Ergebnis der frühzeitigen Beteiligung zum Sachlichen Teilflächennutzungsplan „Windenergie“

Abwägungsvorschläge zu den Anregungen und Bedenken der Öffentlichkeit
und der Träger öffentlicher Belange

Dipl.-Ing. Michael Ahn • Stadtplaner AKNW / DASL

Schwerpunkte Behörden

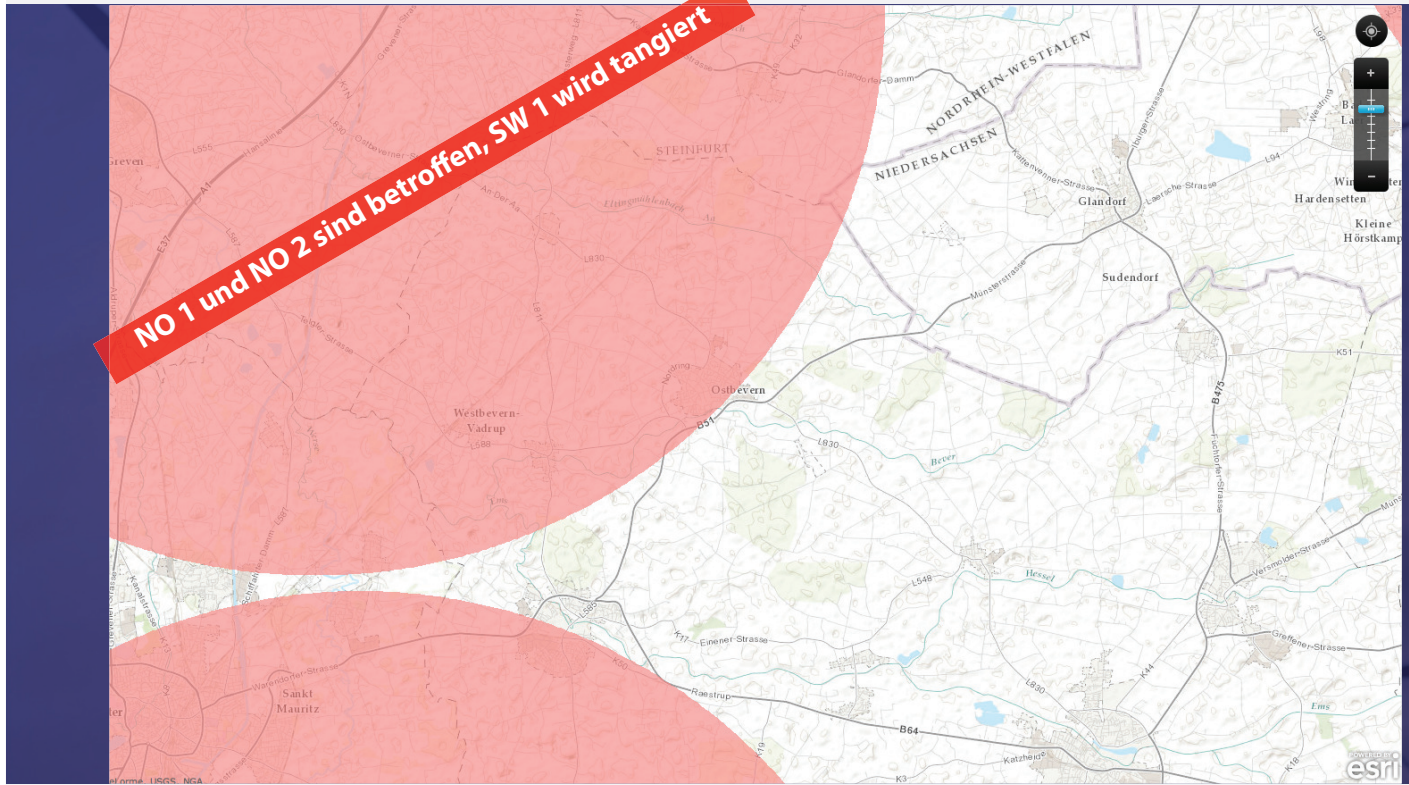
- Standorte NO 1 und 2: Landschaftliche Bedenken, insbesondere wegen des nahe liegenden NSG Lilienvenn (Kreise WAF und ST, Gemeinde Lienen) und der Nähe zu Wohngebäuden in der Gemeinde Glandorf

- Zu den landschaftlichen Bedenken sind derzeit nur eingeschränkt Aussagen zu machen, da hier tatsächlich noch vertiefende artenschutzfachliche Prüfungen erforderlich sind. Für den Bereich NO 1 wird dies allerdings noch erheblich Zeit erfordern, da die Untersuchungen gerade erst anlaufen (der Gutachter rechnet nicht mit Ergebnissen vor Ende des Jahres)

- Die 50-Meter-Differenz zu den in Glandorf angesetzten Abständen zum Wohnen im Außenbereich (dort 500 m) ist nicht aufzulösen, da es zum schlüssigen Gesamtkonzept gehört, dass Gleiches gleich bewertet wird.

- Der Anlagenschutzbereich des FMO stellt ein mehr oder weniger ungelöstes Problem dar. Die Bezirksregierung wird alle Flächen innerhalb herausnehmen.
